DODATEK č. 9
ke Smlouvě o dílo ze dne 11. 10. 2018
(dále jen „**Dodatek**“)

se níže uvedeného dne, měsíce a roku dohodly, že tímto Dodatkem se mění a doplňuje Smlouva o dílo, uzavřená mezi smluvními stranami dne 11. 10. 2018, ve znění jejího dodatku č. 1 ze dne 8. 1. 2019, dodatku č. 2 ze dne 29. 3. 2019, dodatku č. 3 ze dne 24. 4. 2019, dodatku č. 4 ze dne 26. 6. 2019, dodatku č. 5 ze dne 12. 11. 2019, dodatku č. 6 ze dne 28. 1. 2020, dodatku č. 7 ze dne 30. 4. 2020, dodatku č. 8 ze dne 28. 5. 2020 (dále jen „**Smlouva**“), jejímž předmětem je zhotovení stavby s názvem „Pavilon tropického zemědělství“ (dále jen „**Stavba**“).

Datum předložení změny:	10.02.2020	ZL č.	038		
Zhotovitel:	Společnost GEOSAN + ZLÍNSTAV				
Objednatel:	Česká zemědělská univerzita v Praze				
Projektant:	CHVÁLEK ATELIÉR s.r.o.				
TDS:	Gleeds Česká republika a.s.				
Smlouva o Dílo (SoD) č.:	SML/9901/0295/18				
Ze dne:	11.10.2018				
Projekt registrační číslo:	CZ.02.2.67/0.0/0.0/16_016/0002514				
Stavba:	Pavilon tropického zemědělství				
Objekt:	SO 02 Novostavba pavilonu FTZ				
Název změny:	Nástavba pro VZT				
Odůvodnění a popis změny a identifikace původce změny:					
Provedení nástavby z PORFIXU p

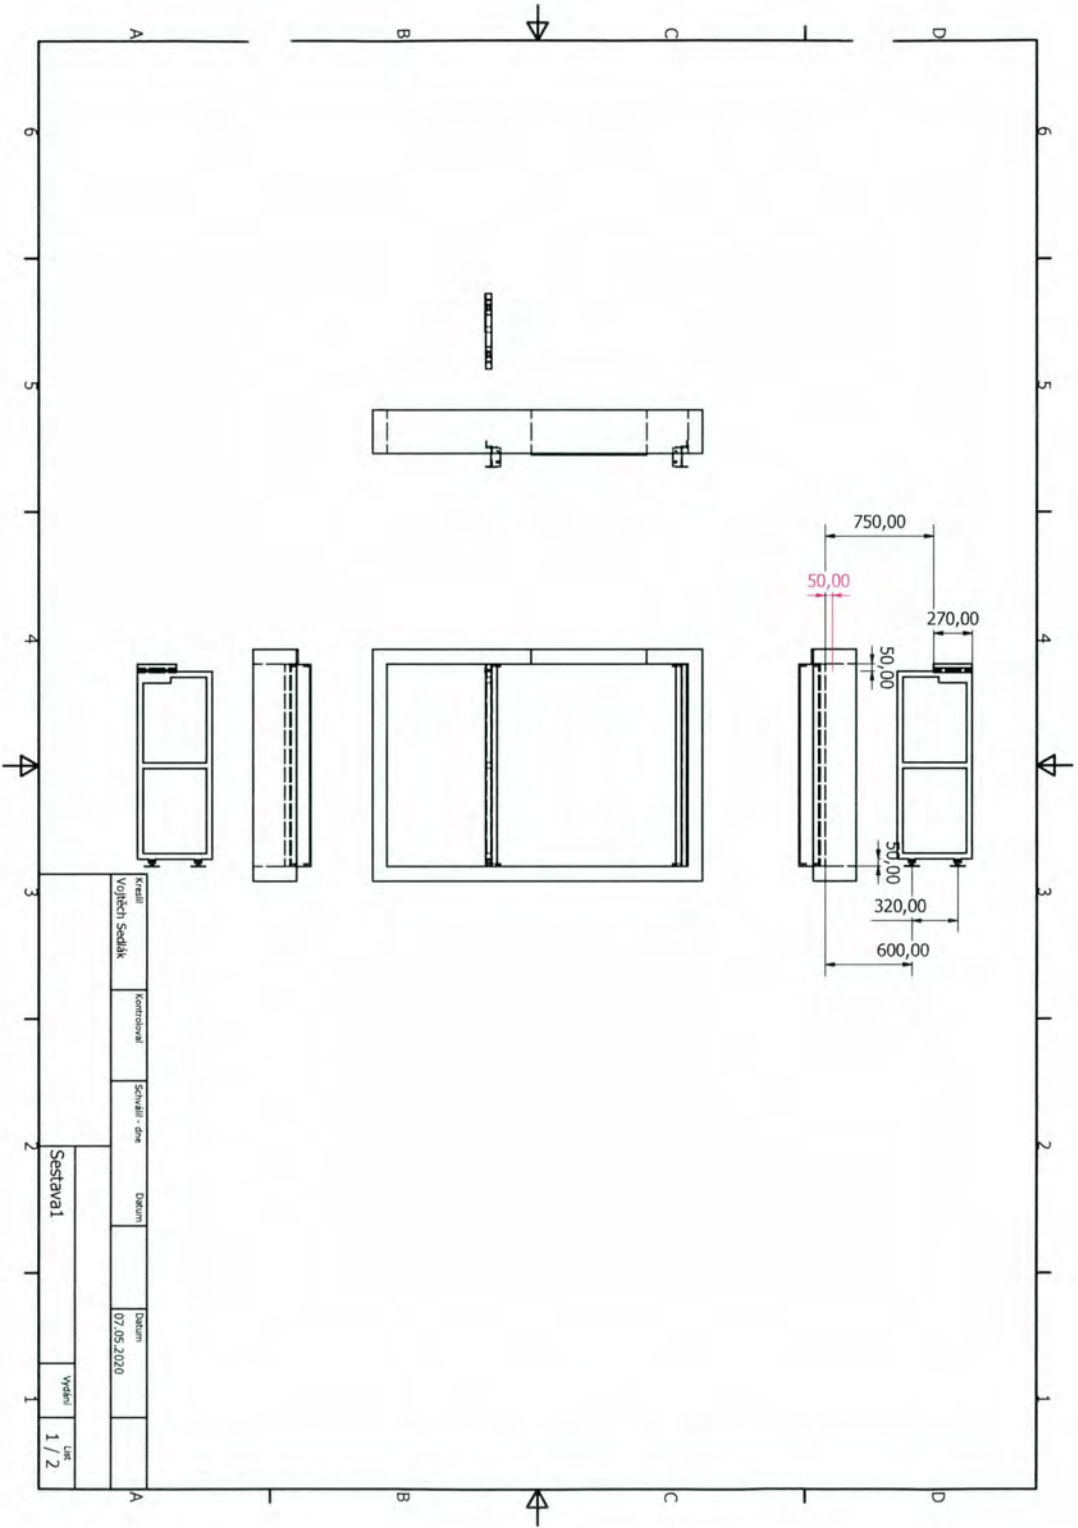
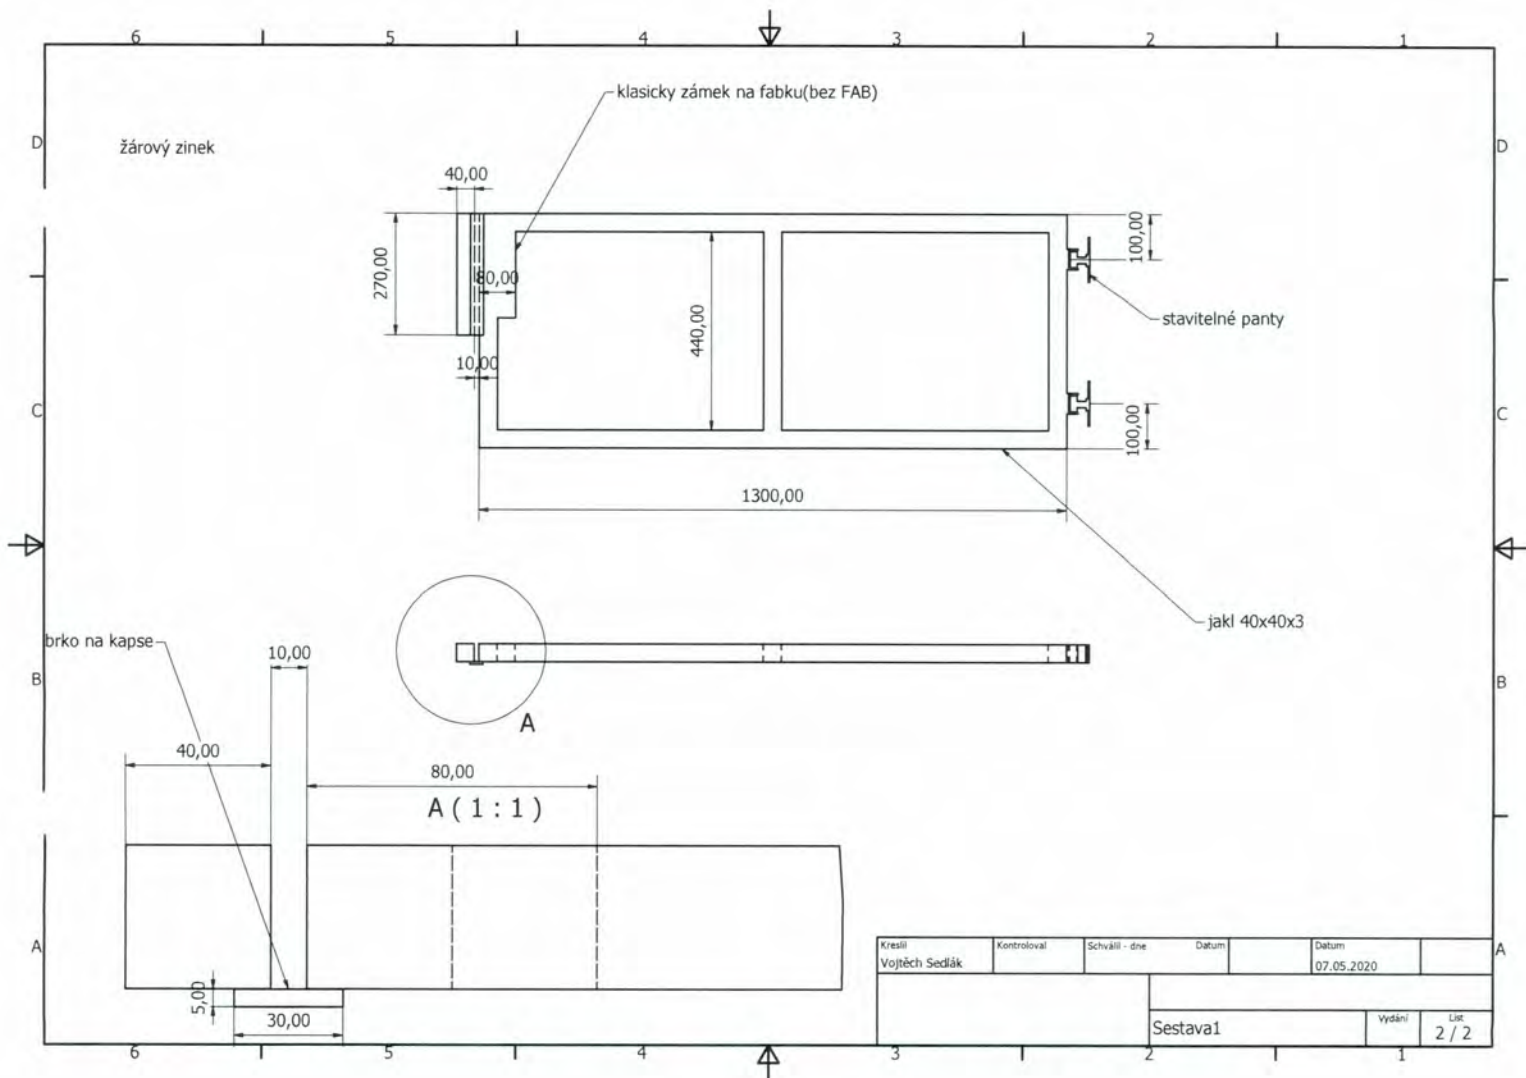
Změna má vliv do následujících profesí (oblast projektové dokumentace)					
Nemá.					
Dílčí cenový dopad					
	MJ	Výměra	Jedn. Cena	Kč	Cena (bez DPH)
Odpočet:	kpl	1			0,00
Přípočet:	kpl	1	9 017,00		9 017,00
viz přiložený položkový rozpočet o počtu 1 strany		celkem	9 017,00		9 017,00
CELKEM Kč (bez DPH):					
Procentuální podíl méněprací ZL k celkové ceně stavby					0,00%
Procentuální podíl víceprací ZL k celkové ceně stavby					0,00%
Procentuální podíl všech prací ZL k celkové ceně stavby					0,00%
PŘÍLOHY ZL:					
Příloha č. 1 Rozpočet					
Příloha č. 2 Výkres vrátek - Sestava 1
